**DEMANDE D'AUTORISATION ENVIRONNEMENTALE
DU CENTRE D'INSTRUCTION ET D'ENTRAINEMENT PETROLIER
DE GERGY (71)**

**MEMOIRE EN REPONSE AUX OBSERVATIONS DE L'ENQUETE
PUBLIQUE**

Base Pétrolière Interarmées

Figure 1 : Stockage carburant - Zone 3

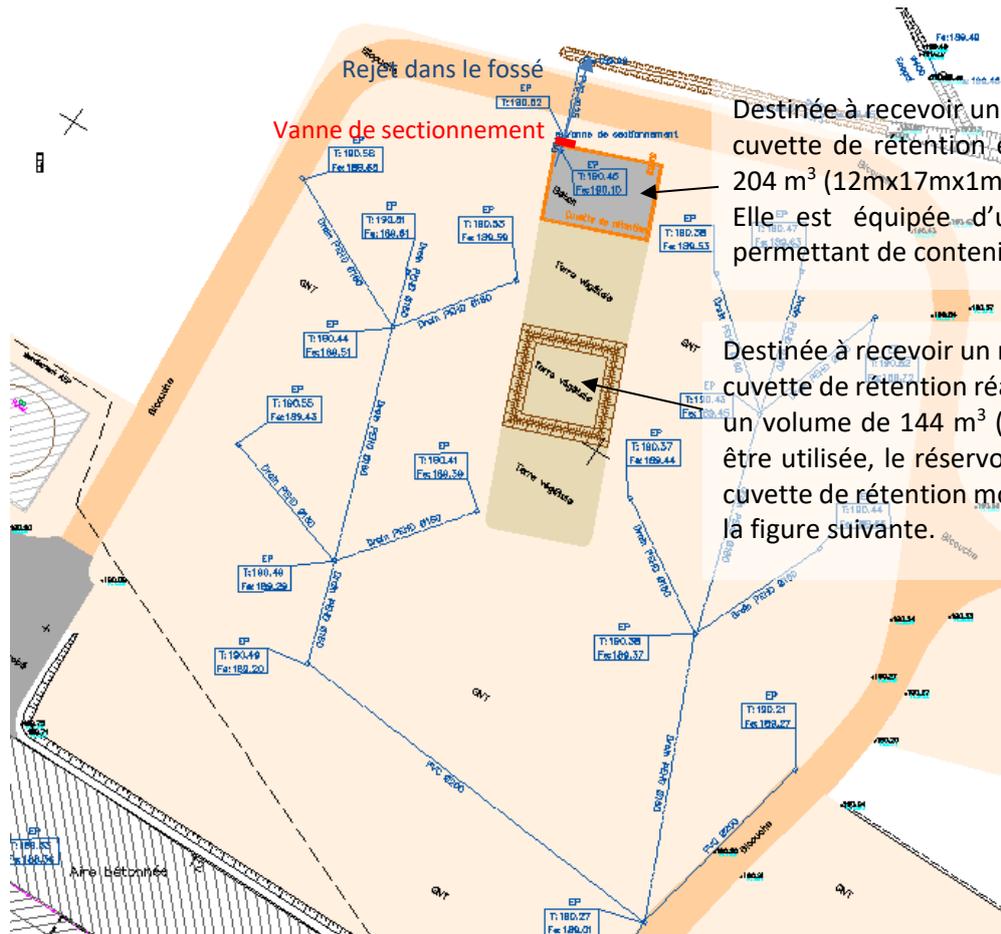
- 4.3: 4 Zones sont définies: Z1 à Z4 pour différents "ateliers" mais Z3 est non imperméabilisée car non utilisée à ce jour mais on trouve la potentialité d'utilisation au §8.2.2 du DDE : "Une zone envisagée pour des exercices avec manipulation de produits pétroliers (zone de stockage massif) mais non utilisée actuellement n'est pas équipée de séparateur. Des mesures de réduction de la pollution seront prises en cas d'utilisation : mise en place de bac de récupération au niveau de chaque raccordement." Les dispositions envisagées semblent faibles au regard des enjeux.

La zone n°3 est une zone d'entraînement de ravitaillement dite 'en campagne' via des réservoirs souples, des flexibles et des pompes, c'est-à-dire déployés sur des secteurs non équipés. C'est pourquoi, lors de sa conception elle n'a pas été imperméabilisée pour correspondre aux conditions réelles de terrain. Elle est néanmoins équipée de deux capacités de confinement. Un réseau de drainage a également été mis en place. Il permet le renvoi des eaux vers le décanteur général. Ce dernier est équipé d'une vanne de sectionnement.

Cette zone n'a jusqu'à présent jamais été utilisée.

Destinée à recevoir un réservoir souple de 80 m³, cette cuvette de rétention en béton armé a un volume de 204 m³ (12mx17mx1m). Elle est équipée d'une vanne de sectionnement permettant de contenir les eaux en cas de pollution.

Destinée à recevoir un réservoir souple de 80 m³, cette cuvette de rétention réalisée avec un merlon en terre a un volume de 144 m³ (12mx12mx1m). Si elle venait à être utilisée, le réservoir souple serait placé dans une cuvette de rétention mobile. Un exemple est visible sur la figure suivante.

Lors des exercices, il est prévu :

- le déploiement des réservoirs dans les cuvettes de rétention imperméabilisées ou sur cuvette de rétention mobile,
- la mise en place d'un géotextile absorbant et de bac de récupération au niveau des raccordements.

Figure 3 : Suivi piézométrique issu de la campagne de surveillance de la qualité des milieux – Basses eaux 2021

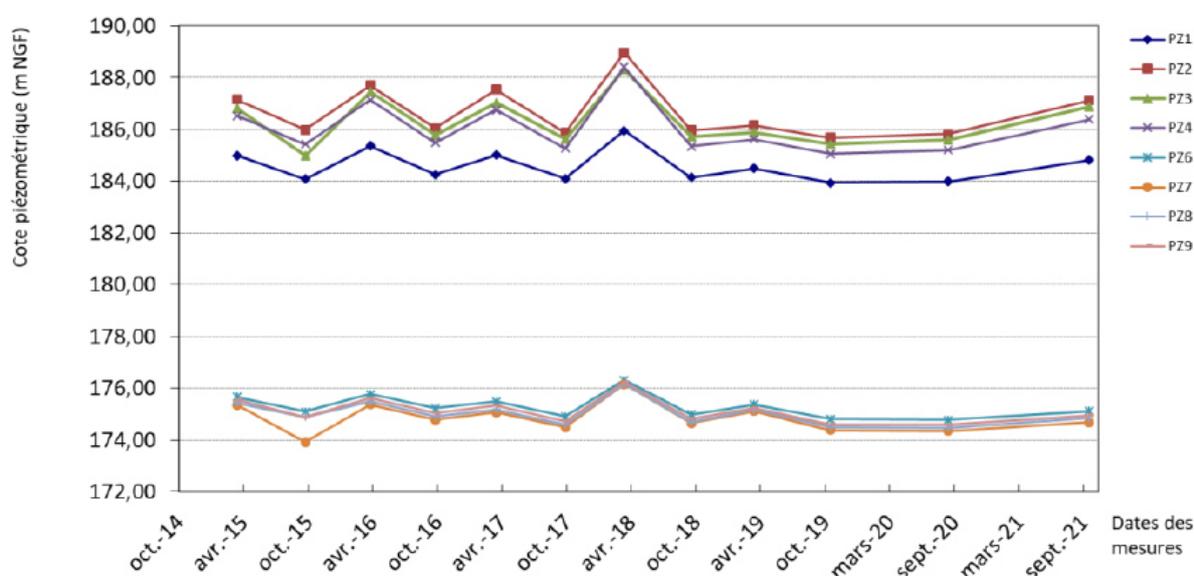
- 5.2: les PZ1 à PZ4 pour la nappe superficielle ne donnent pas de hauteur d'eau? Ce point est d'autant plus à considérer que l'étude de 2016 évoquée au §2.5 du DDE précise qu'aucune mesure corrective n'a été mise en oeuvre par le CIEP suite aux dépassements en HCT, BTEX et HAP au droit des ouvrages (p32),

Le rapport de suivi de la qualité des eaux souterraines réalisé par GINGER CEBTP en janvier 2022 présente les suivis piézométriques des différents ouvrages :

Les conclusions de ce rapport indiquent que les ouvrages superficiels (Pz1 à Pz4) ne présentent pas d'anomalies, et qu'il n'a pas été mis en évidence d'impact lors de cette campagne justifiant de contrôler la nappe profonde.

La prochaine campagne de prélèvement aura lieu en période de basses-eaux, à l'automne 2022.
